COMUNE DI AGRATE BRIANZA

OGGETTO: INDIZIONE CONFERENZA DI SERVIZI DECISORIA - d.g.r. 6273/2022 – int. 101 “Opere di regimazione idraulica e riqualificazione ambientale del t. Molgora, in Comune di Caponago e altri” – CUP: C68H22001090002 - e int. 121 “Opere di regimazione idraulica e riqualificazione ambientale del t. Molgora, in Comune di Pessano con Bornago e altri” - CUP: C38H22000600002 - PROGETTO DEFINITIVO - Richiesta integrazioni documentali e chiarimenti

Immagine 1

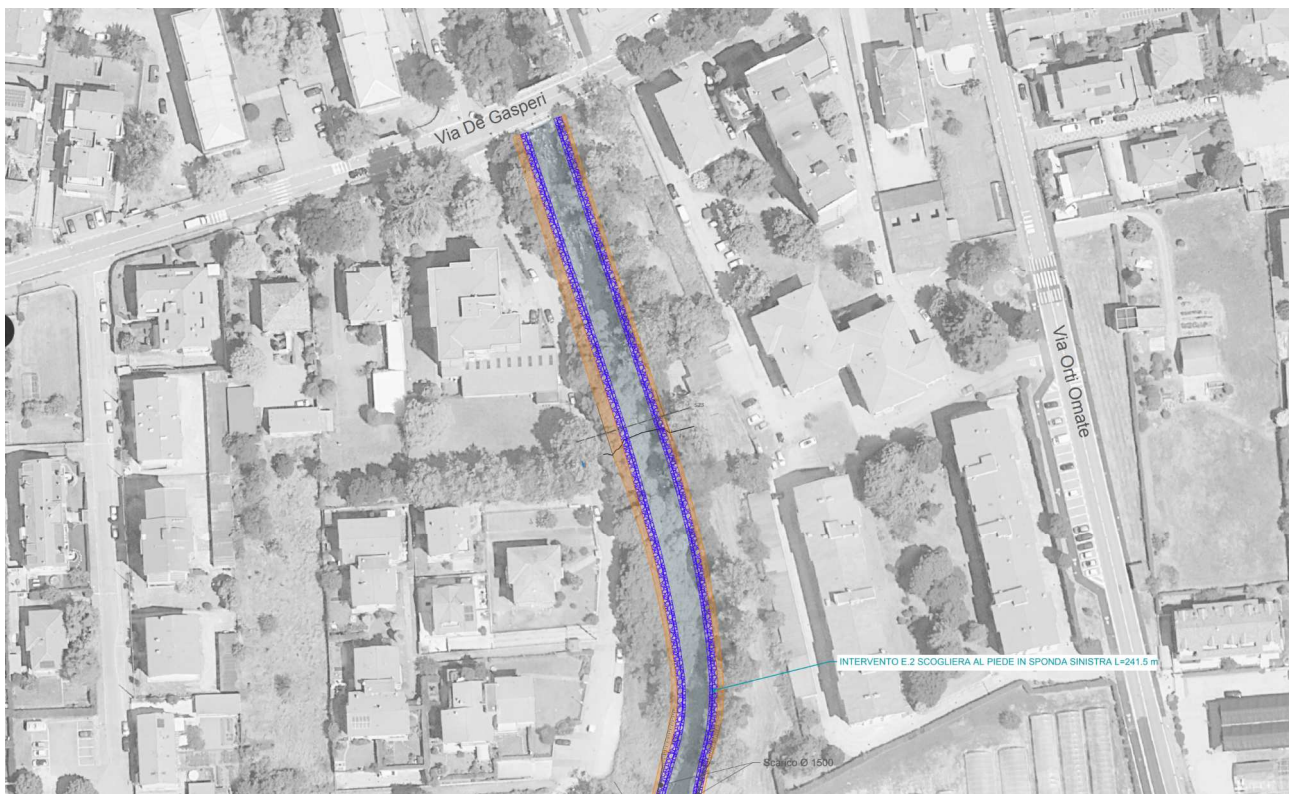
CHIARIMENTO 1 - La trasformazione permanente a bosco individuata nella tavola MOL 2109-3_ Lotto 1 - Plan Trasform Bosco.pdf si estende oltre i mappali indicati come oggetto di occupazione temporanea e interessa l'intera fascia che attualmente separa la strada locale dal Torrente Molgora. Si chiedono chiarimenti sugli interventi previsti in questa fascia e quali caratteristiche avrà tale area a conclusione dell'intervento (immagine 1).

Immagine 2

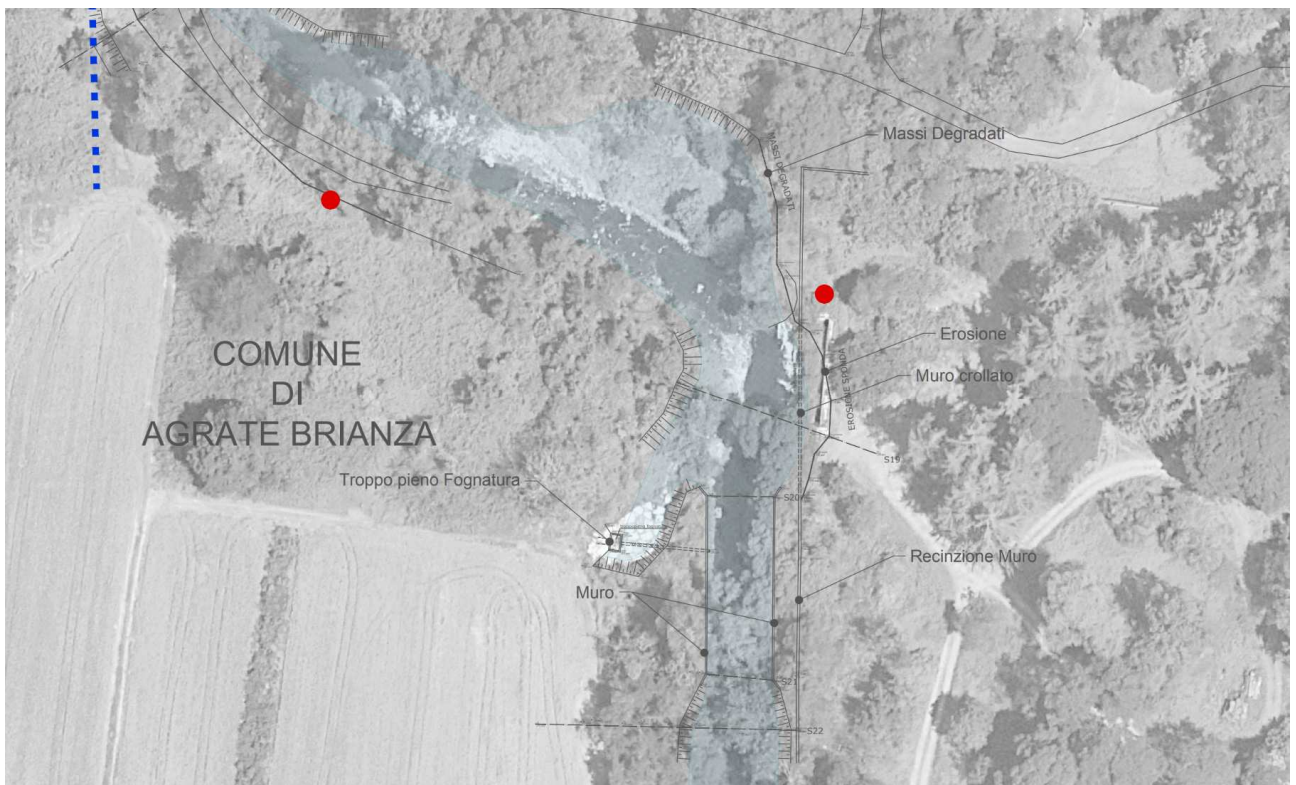
CHIARIMENTO 2 - L'intervento di protezione in sponda idraulica sinistra, previsto nel tratto E come indicato nella tavola MOL 2105-4_ Lotto 1 - Plan Progetto.pdf, si sovrappone con manufatti di scarico privati visibili in loco ma non rilevati nella tavola delle interferenze. Si chiede un chiarimento su come verranno valutati e trattati tali manufatti durante l'intervento integrando la tavola relativa alle interferenze (immagini 2 e 3).
